Dodatek č. 1 ke Smlouvě o dílo ze dne 13. 11. 2023

Shora uvedené smluvní strany se dohodly na uzavření dodatku č. 1 (dále jen „dodatek“) ke Smlouvě o dílo ze dne 13. 11. 2023, která byla uzavřena se zhotovitelem jako vybraným dodavatelem veřejné zakázky nazvané: „Rozšíření expozice v Archeoparku Všešary“ (dále jen „veřejná zakázka“).

ZMĚNOVÝ LIST				č. 1	
věc: Demontáž regálů					
Stavba:		Rozšíření expozice v Archeoparku Věstary			
Objekt:		ASŘ - Stavební část			
Předkládá:		STAVER Luže s.r.o.			
Odesláno / předáno:		Přílohy / počet listů			
poštou	☐	1) Položkový rozpočet změny		1	listů
e-mailem	☒	2) Projektové podklady		0	listů, výkresů
osobně	☐	3) Fotodokumentace a ostatní přílohy		2	listů
1 Technický popis změny:

PŮDORYS 1.NP - bourací práce

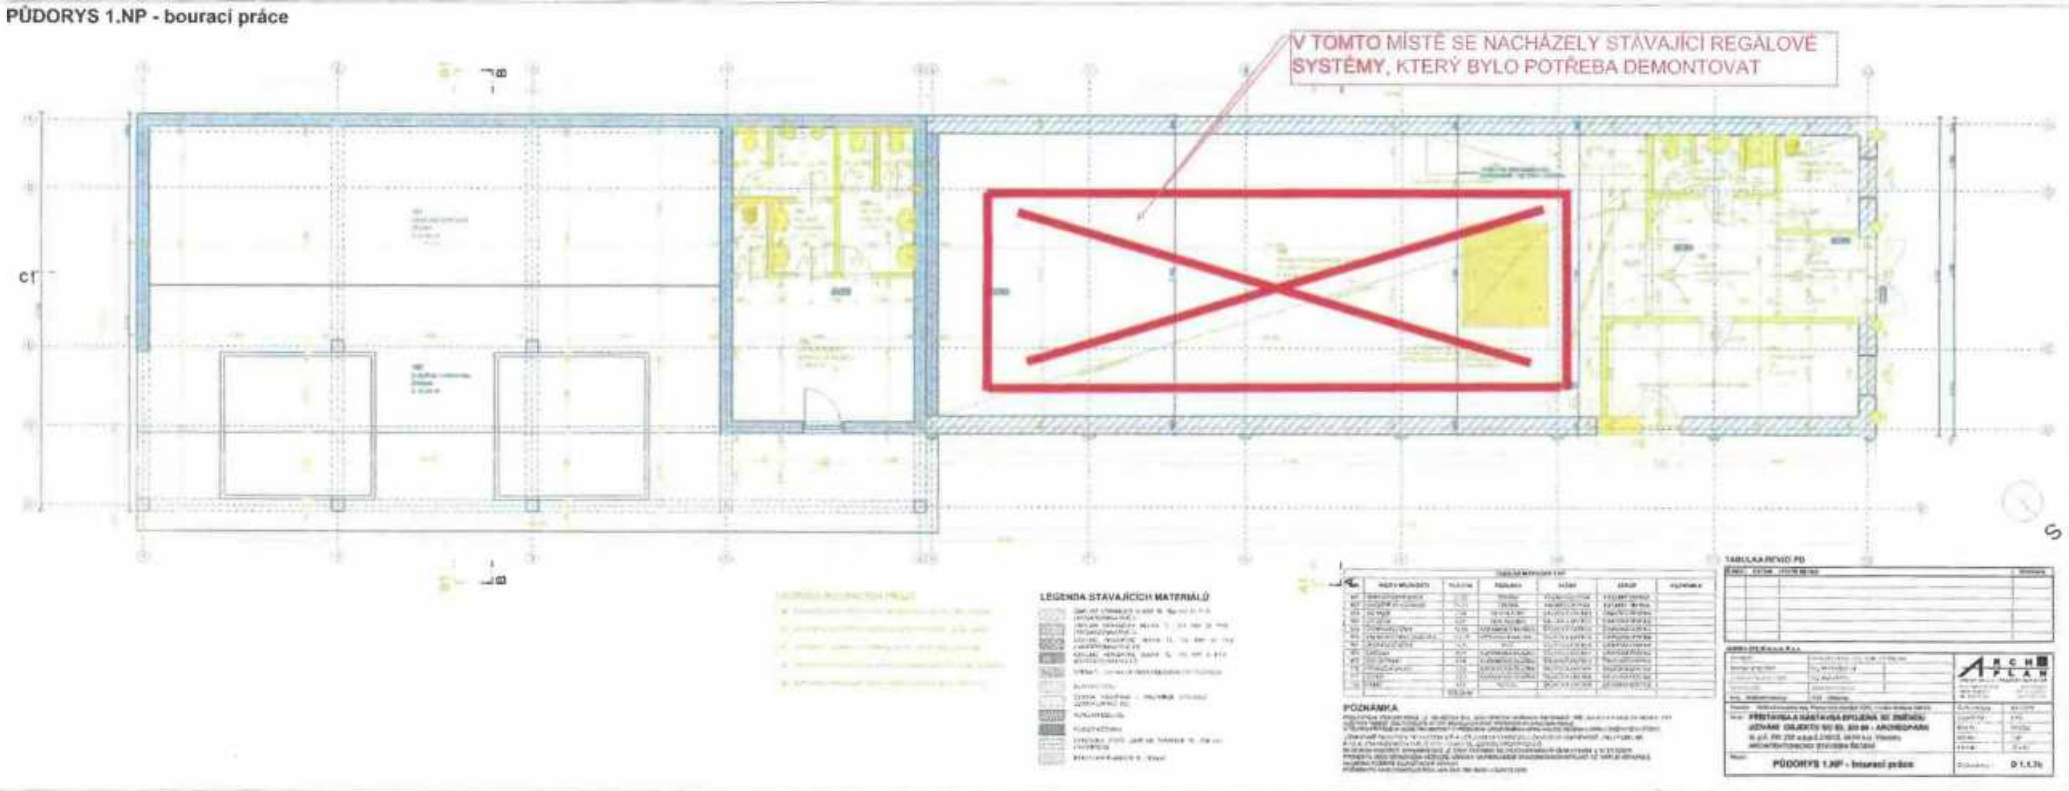
věc: Bourání římsy včetně zdiva pod stropem

dle PD mělo dojít k bourání stávajících betonových vyložených říms dle rozsahu stanoveném v SOD rozpočtu

Bude provedeno bourání stávajících betonových vyložených říms, ale v rozsahu odpovídající skutečnému rozsahu, což je více než je uvedeno v SOD rozpočtu. Současně s římsami bude ubourán i řádek cihel nacházející se pod těmito římsami.

Jedná se o větší rozsah bouracích prací spojených s vyloženými římsami. Navíc oproti PD a SOD rozpočtu dojde k odbourání jednoho řádku obvodového zdiva nacházející se pod těmito římsami. Cihelný řádek se musí odbourat z důvodu toho, že je neproveditelné jeho odbourání od betonových vyložených říms tak, aby tento řádek zůstal nepoškozen.

POHLEDY - nový stav

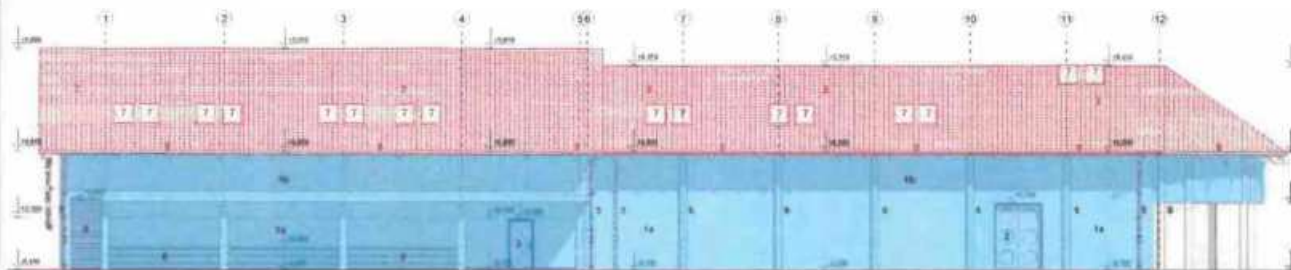
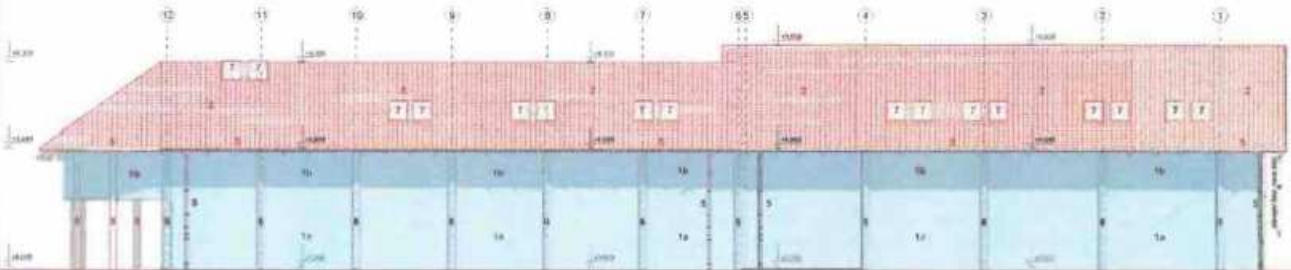
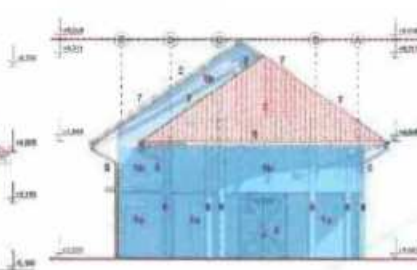
ZMĚNOVÝ LIST				č. 3	
věc: Fasádní omítka (houbičková technika)					
Stavba:	Rozšíření expozice v Archeoparku Věstary				
Objekt:	ASŘ - Stavební část				
Předkládá:	STAVER Luže s.r.o.				
Odesláno / předáno:		Přílohy / počet listů			
poštou	☐	1) Položkový rozpočet změny		2 listů	
e-mailem	☒	2) Projektové podklady		0 listů, výkresů	
osobně	☐	3) Fotodokumentace a ostatní přílohy		2 listů	
1 Technický popis změny:

1.1 Popis původního řešení:					
V PD bylo uvedeno, že fasádní omítka se má provést jako silnovrstvá s velkým procentem nerovností. Potřeba fasádního nátěru nebyla v PD řešena.

1.2 Popis nového řešení:					
Ve zděné části objektu se provede jádrová omítka s následným potažením lepidlem a perlínkou. Na toto souvrství se provede pastovitá omítka, do které se budou dělat nepravidelné vzory pomocí molitanové houbičky. V monolitické části objektu bude proveden KZS s následným potažením lepidlem a perlínkou. Na toto souvrství se provede pastovitá omítka, do které se budou dělat nepravidelné vzory pomocí molitanové houbičky. Fasádní omítka, která zůstává původní, bude opatřena novým fasádním nátěrem.					
2 Zdůvodnění změny:					
V PD a SOD rozpočtu nebylo provedení fasádní omítky řádně specifikováno a bylo nutné najít proveditelné technické řešení. Dále v SOD rozpočtu také chybělo opatření stávající fasády novým fasádním nátěrem za účelem sjednocení celkového vzhledu nové a původní fasády objektu.					
3 Vliv na dopracování projektové dokumentace:				☐ ANO	☒ NE
4 Dopad do smluvních termínů:				☐ ANO (uvést návrh prodloužení lhůty smluvního termínu)	☒ NE

ŘEZ VÝTAHOVOU ŠACHTOU

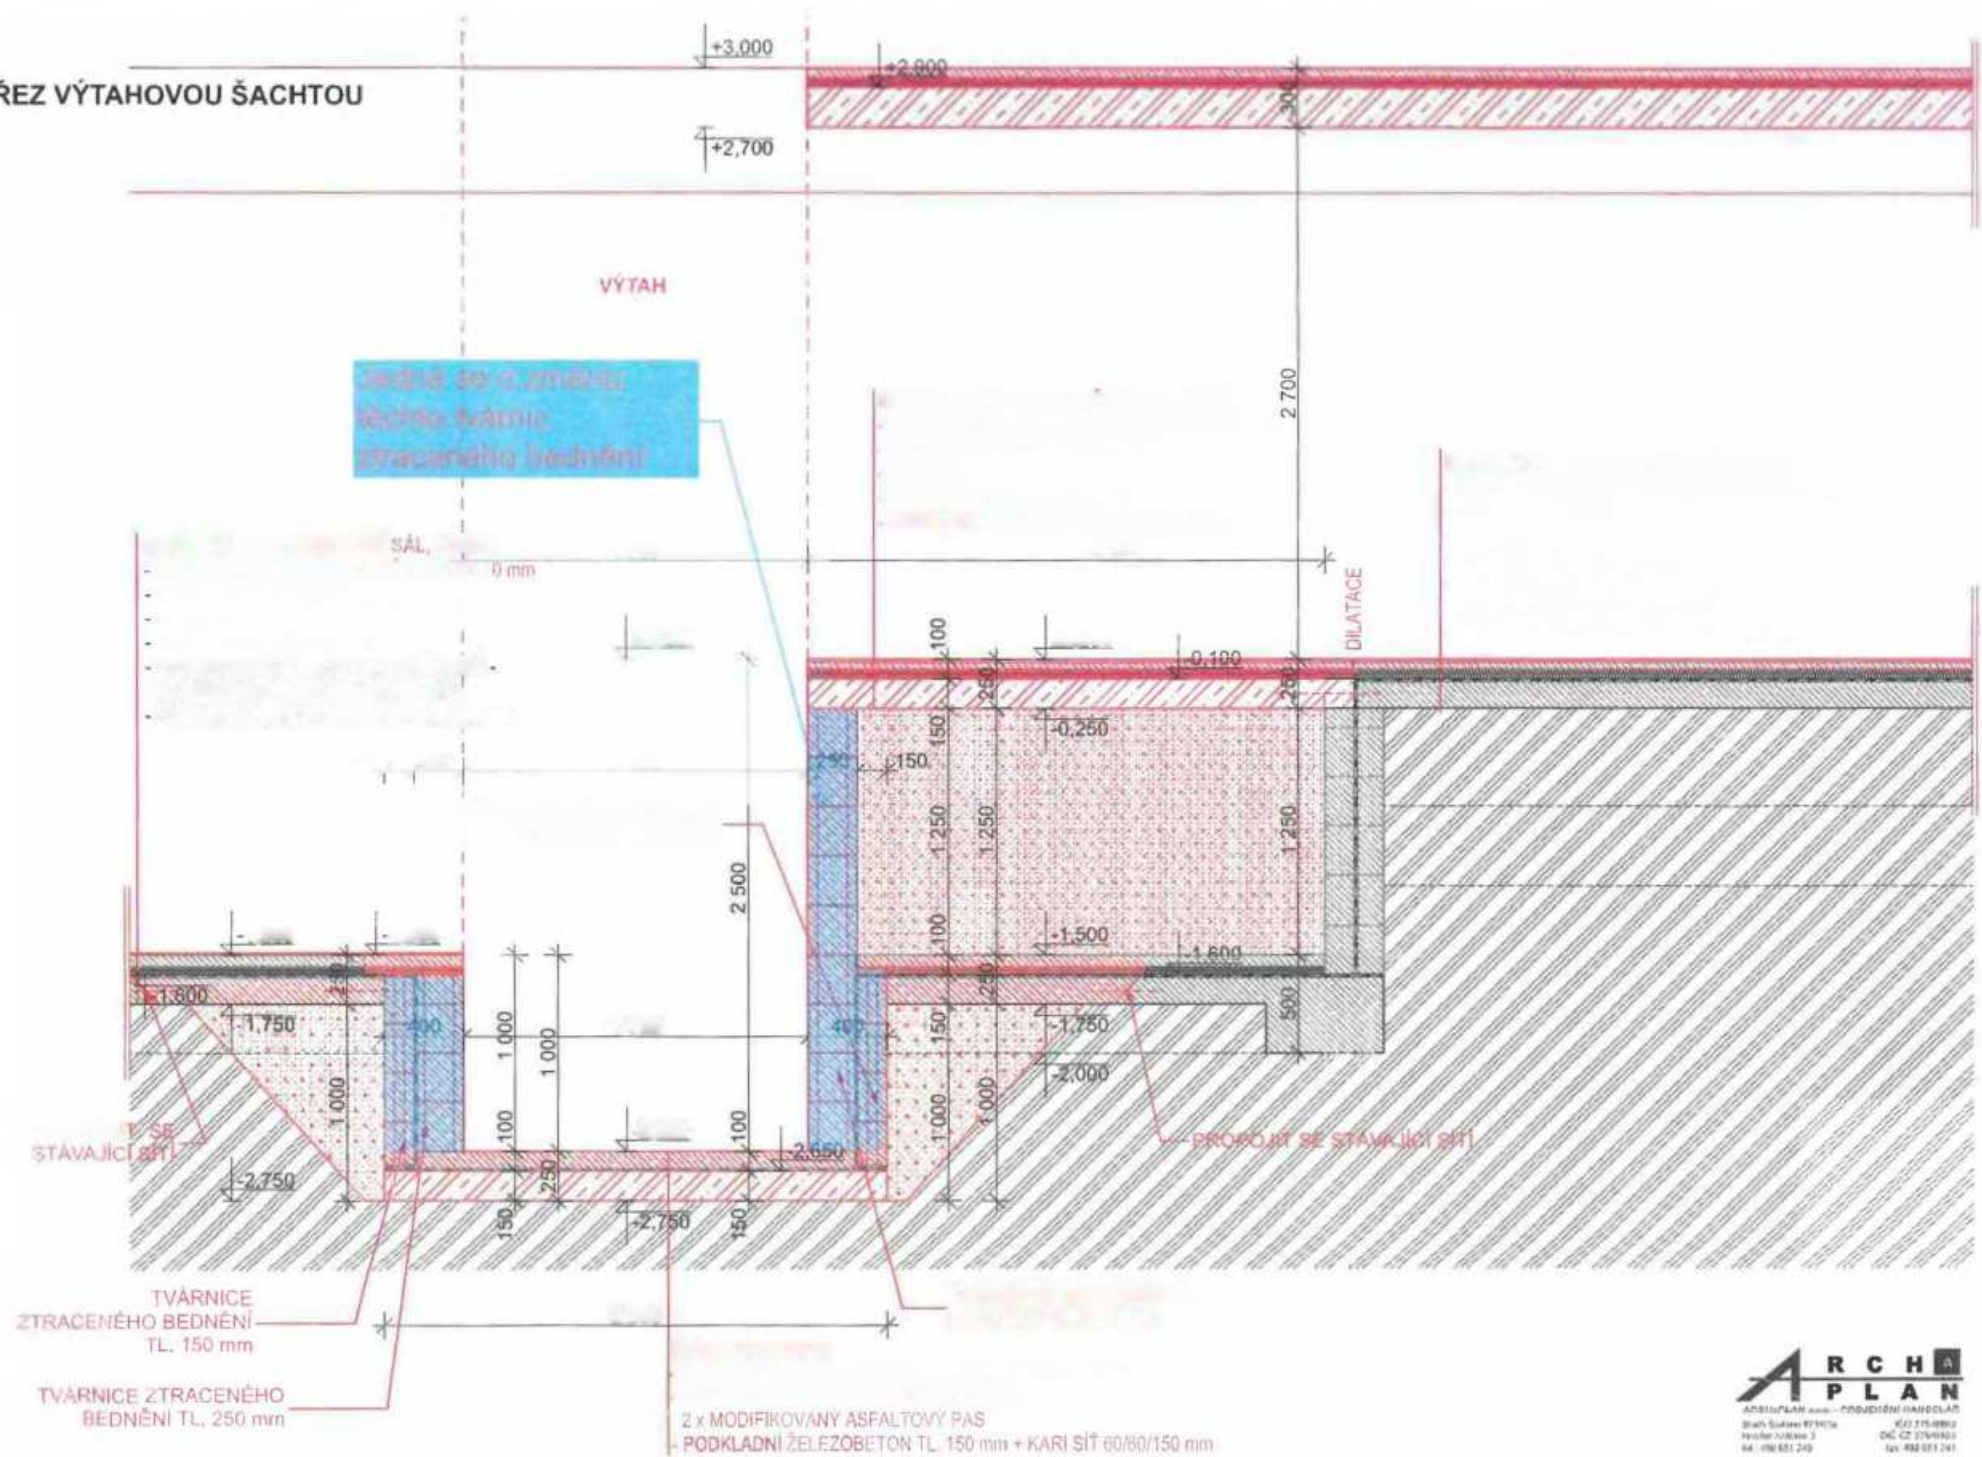
ZMĚNOVÝ LIST				č. 7	
věc: Změna ZB pro výtahovou šachtu					
Stavba:	Rozšíření expozice v Archeoparku Všešary				
Objekt:	ASŘ - Stavební část				
Předkládá:	STAVER Luže s.r.o.				
Odesláno / předáno:	Přílohy / počet listů				
poštou		1) Položkový rozpočet změny		1 listů	
e-mailem	☒	2) Projektové podklady		0 listů, výkresů	
osobně	☐	3) Fotodokumentace a ostatní přílohy		1 listů	
1 Technický popis změny:

PŮDORYS STŘECHY - nový stav

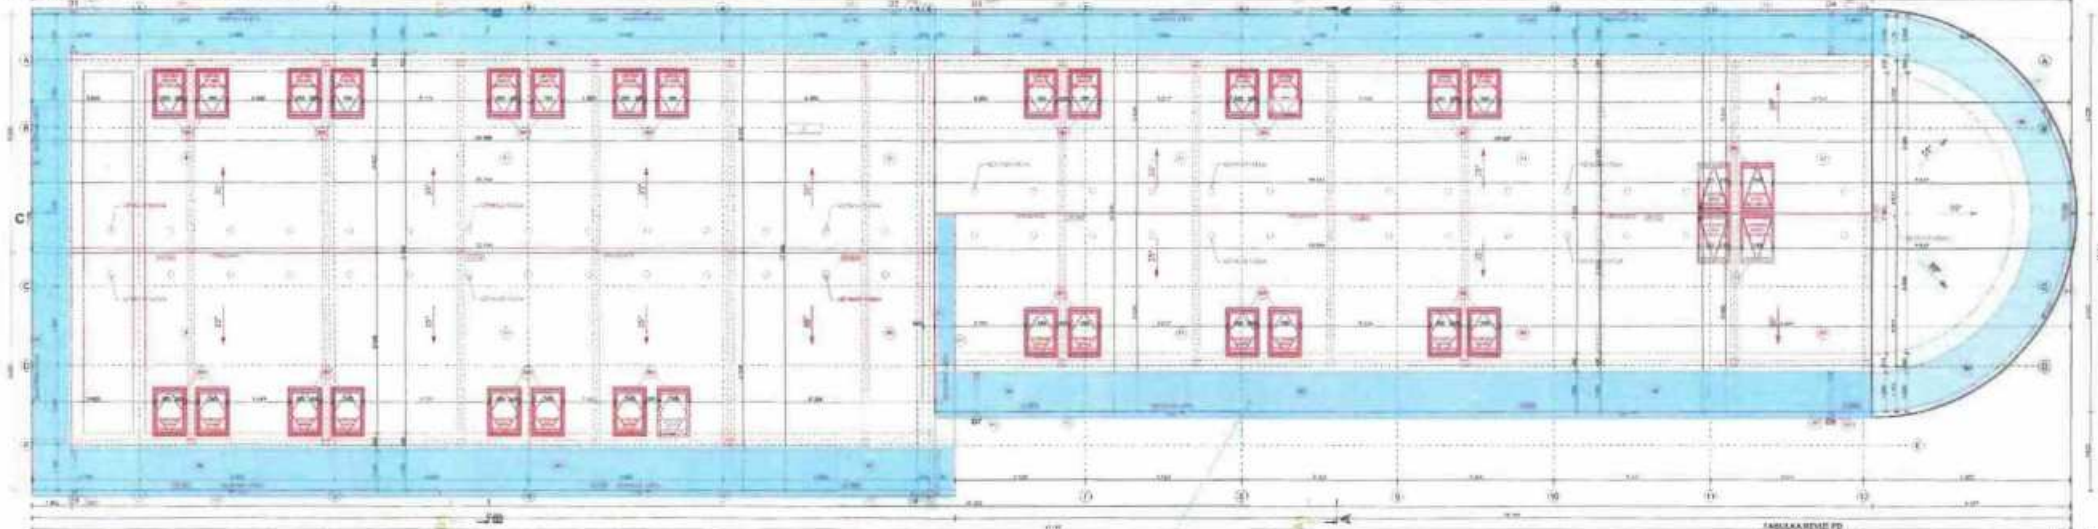
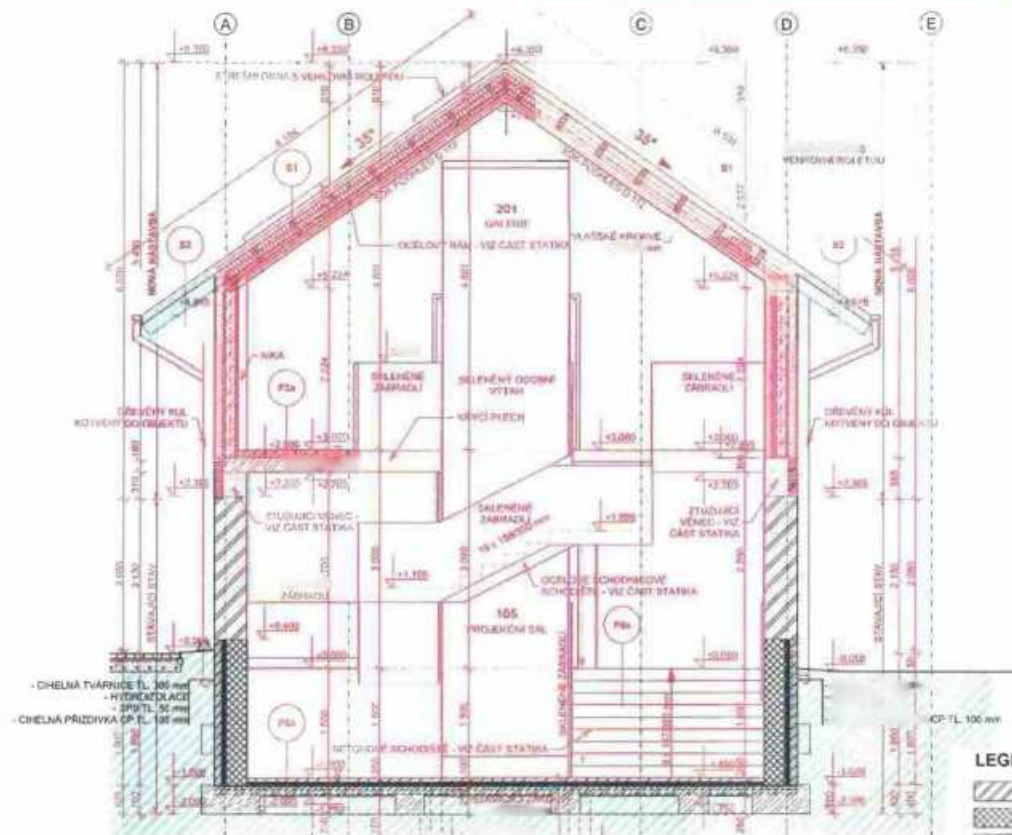
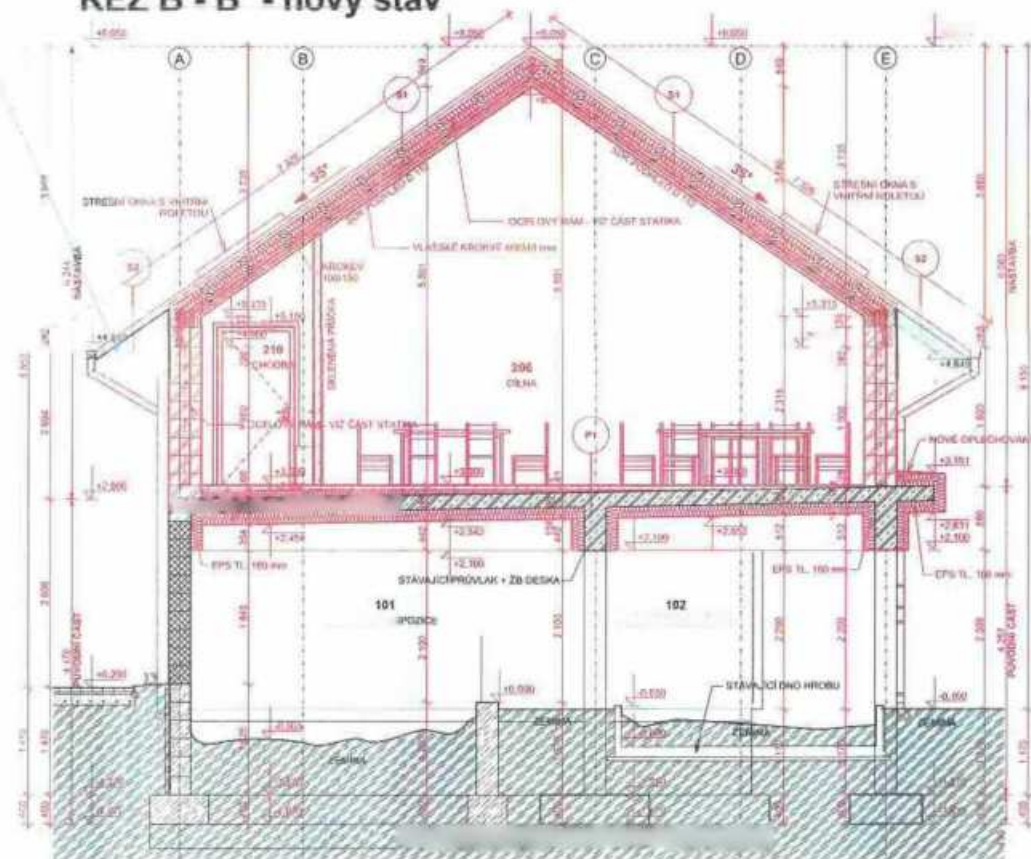
č. 10

PŮDORYS 2.NP - nový stav

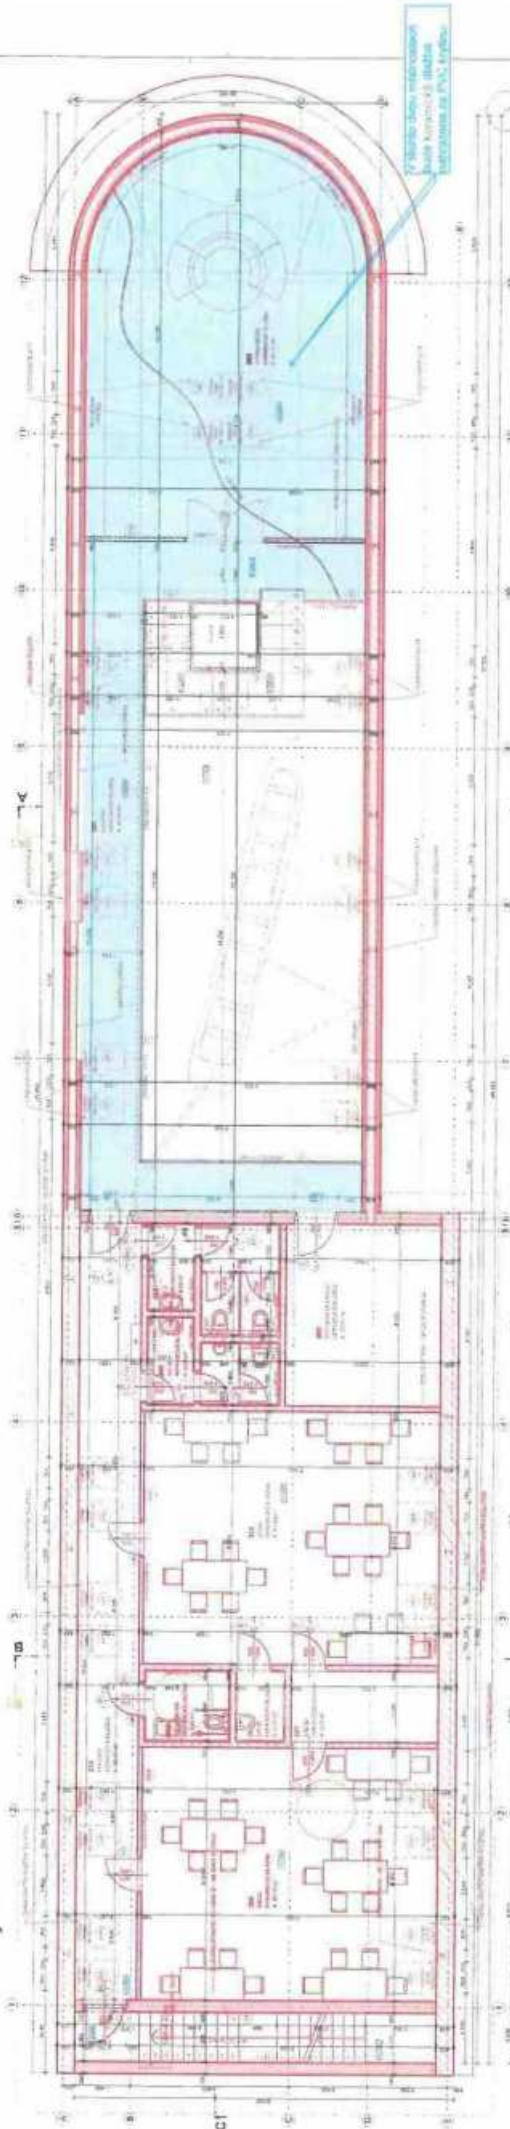
č. 11

PODEPŘENÍ NÁMĚTKŮ

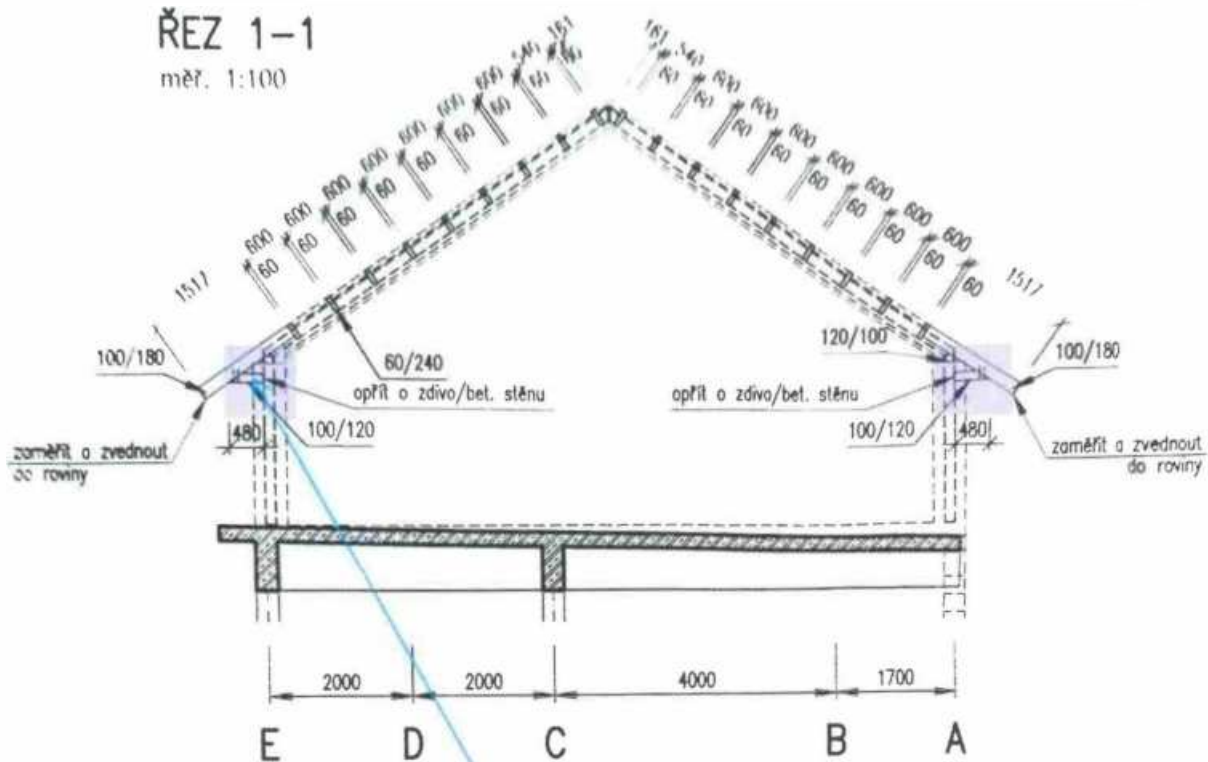
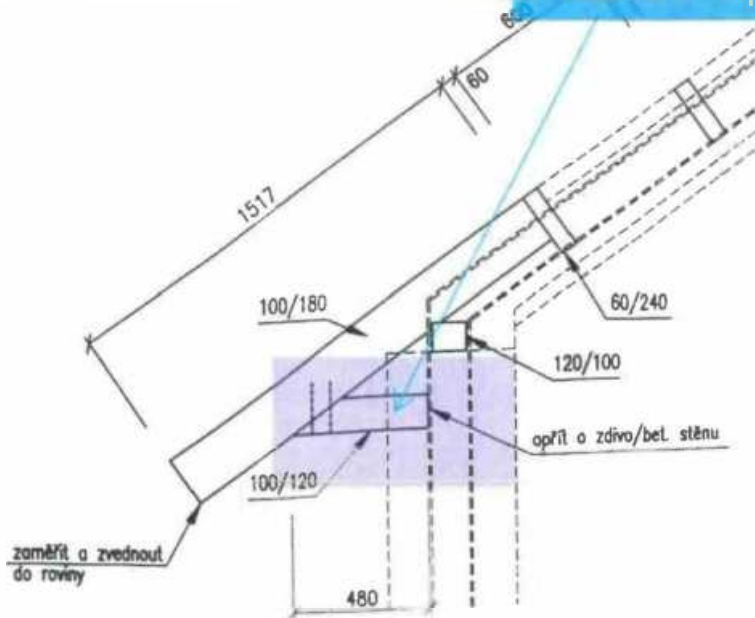
Přesahy koncu kroví se tímto způsobem musely dodatečně podepřít.
